## PERGUNTAS e RESPOSTAS TÉCNICAS

**Processo: 005/2020 – Pregão Privado 003/2020.**

**Objeto:** Contratação de empresa especializada para Reforma e Ampliação do Andar Térreo e 1º Pavimento do bloco I - Cardioncologia do Instituto do Coração - HCFMUSP.

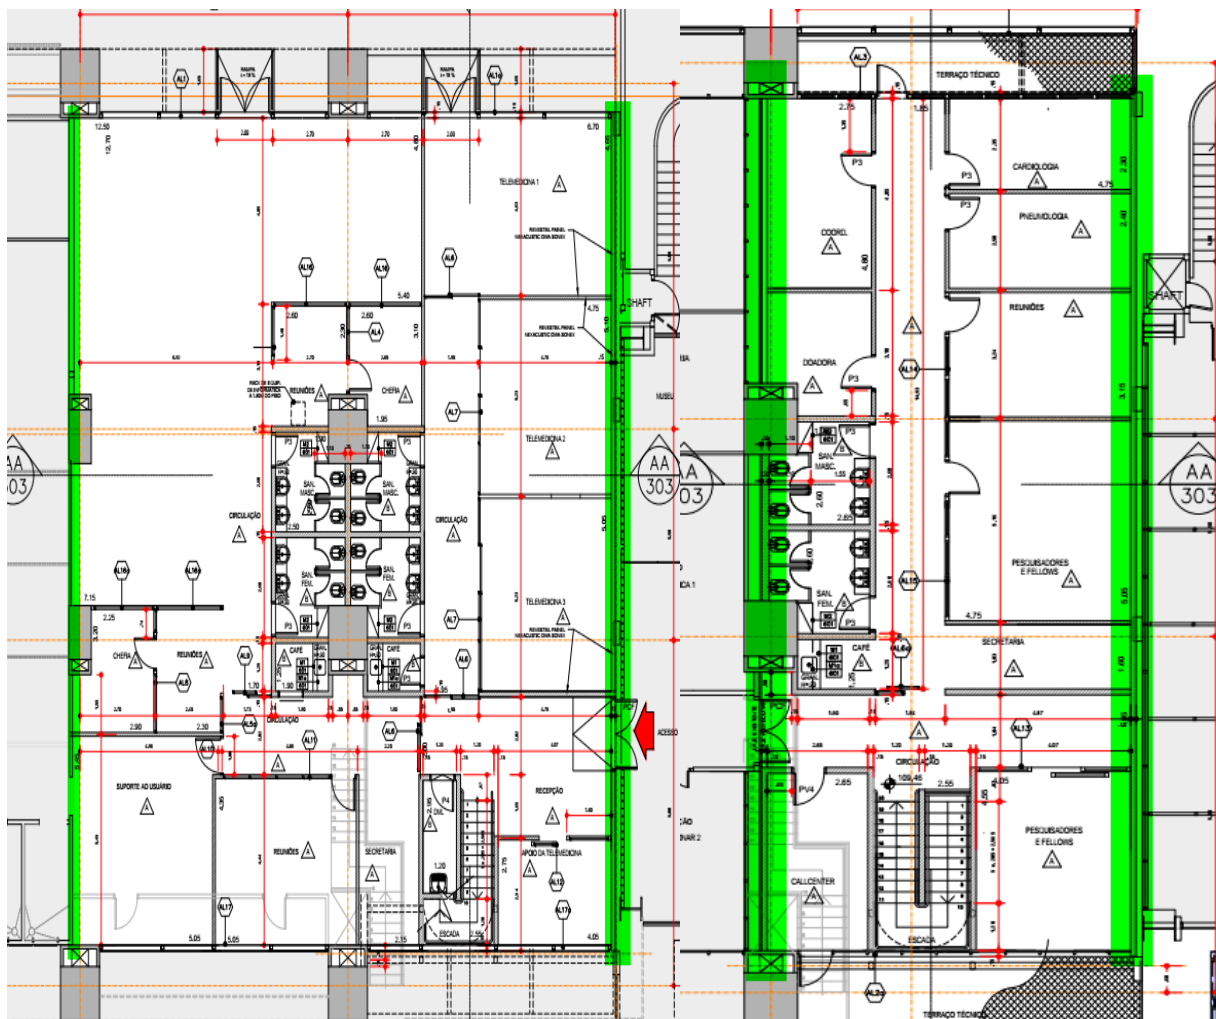
- 5- As paredes abaixo marcadas em verdes, deveremos considerar drywall ou alvenaria?

- **RESP.:** No pavimento **térreo**, a parede da esquerda no desenho é existente, e deverá ser revestida na face interna. À direita considerar a aplicação de adesivo branco sobre a alvenaria de bloco de vidros existente, e a construção de nova alvenaria de blocos de concreto a ser construída no alinhamento e encunhada na estrutura metálica em execução. O revestimento interno dessa alvenaria segue a tabela de acabamentos internamente, e nos trechos em que ficará externa será revestida de mármore branco padrão espírito santo.

- **RESP.:** No **1º pavimento** serão executadas novas alvenarias em ambos os lados indicados no desenho. Há fechamentos em vidro, paralelos dos 2 lados, que serão mantidos mas deverão receber adesivo branco fosco antes da execução das alvenarias. Da mesma forma, o trecho da alvenaria à direita no desenho que ficará exposto externamente, receberá revestimento de mármore branco, desde a viga metálica na altura da laje de piso do 1º pav. até o arremate na viga existente superior de concreto.
